OFICIO ELECTRÓNICO

ORD. N° : 979  
ANT. : PROYECTO DE ROTURA Y REPOSICIÓN DE PAVIMENTOS DE ACERAS PEATONALES Y ACCESOS VEHICULARES EN AV. PEDRO AGUIRRE CERDA N° 7723, ANTOFAGASTA.  
MAT. : ENVÍA OBSERVACIONES A PROYECTO DE ROTURA Y REPOSICIÓN DE PAVIMENTOS DE ACERAS PEATONALES Y ACCESOS VEHICULARES EN AV. PEDRO AGUIRRE CERDA N° 7723, ANTOFAGASTA.  
ADJ. : No Hay

Antofagasta, 29 abril 2025

Figura 1

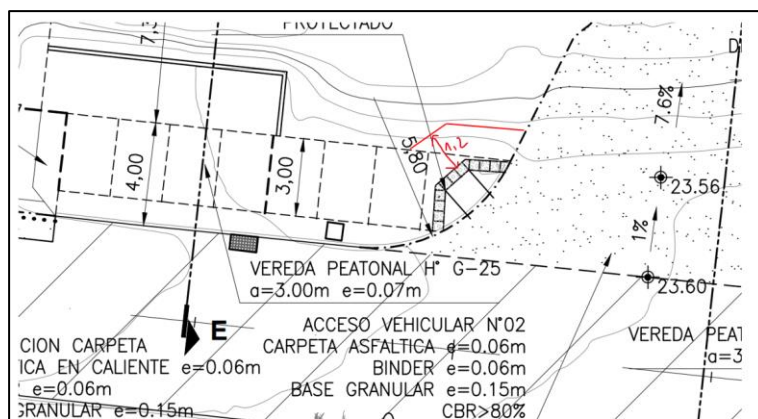
- 2.1. Se solicita incluir en la planta de pavimentación los nombres de las vías intervenidas, con el fin de proporcionar mayor claridad en la ubicación del proyecto.
- 2.2. En la planta de pavimentación, se solicita incorporar en simbología o indicar directamente en la planta la ubicación de la rejilla pluvial con canaleta y pozo de ripio proyectado.
- 2.3. Acotar en planta dimensiones (largos) de vereda reforzada, vereda peatonal y de calzada de asfalto, a modo de verificar correctamente las cubicaciones asociadas.
- 2.4. Respecto al uso del dispositivo de rodado del tipo con alas, se debe garantizar el cumplimiento de la distancia mínima necesaria para asegurar la continuidad de la accesibilidad universal. Para ello, será necesario retranquear aceras en los sectores afectados. (ver figura 1)
